VKM 23244

Τεχνικό Φυλλάδιο - Φεβρουάριος 2006

PSA 1.9 D (DW8 κινητήρες) & PSA 2.0 HDi 8V (DW10 κινητήρες)

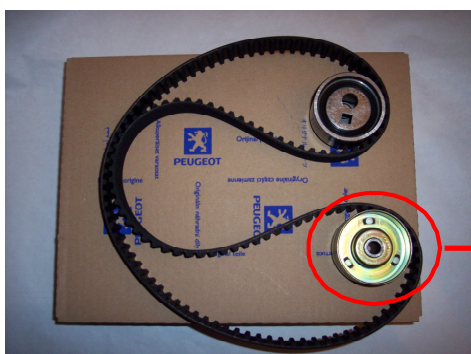
Το VKM 23244 αντικαταστάθηκε από το VKM 23246.

Μιας και το νέο σχέδιο είναι κοινό με την τροχαλία χρονισμού στο σετ VKM 23246, το VKM 23244 αντικαταστάθηκε από το VKM 23246.

Παλιό περιεχόμενο σετ PSA για το VKMA 03244/03247

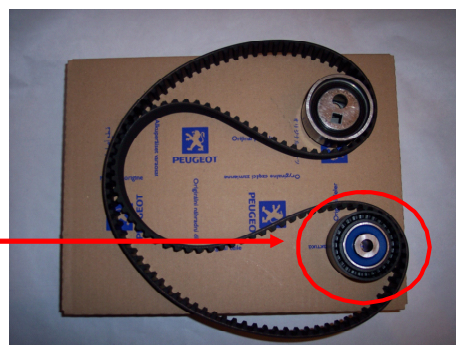
Το Group PSA πρόσφατα τροποποίησε το περιεχόμενο των σετ τους για τους κινητήρες DW8 και DW10, μιας και υπήρξε εξέλιξη στο σχέδιο της τροχαλίας χρονισμού.

Το νέο σχέδιο της τροχαλίας χρονισμού έχει πλαστική τροχαλία ενώ το παλιό είχε μεταλλική.

Νέο περιεχόμενο σετ PSA για το VKMA 03244/03247

Νέο περιεχόμενο σετ SKF VKMA 03244 / 03247
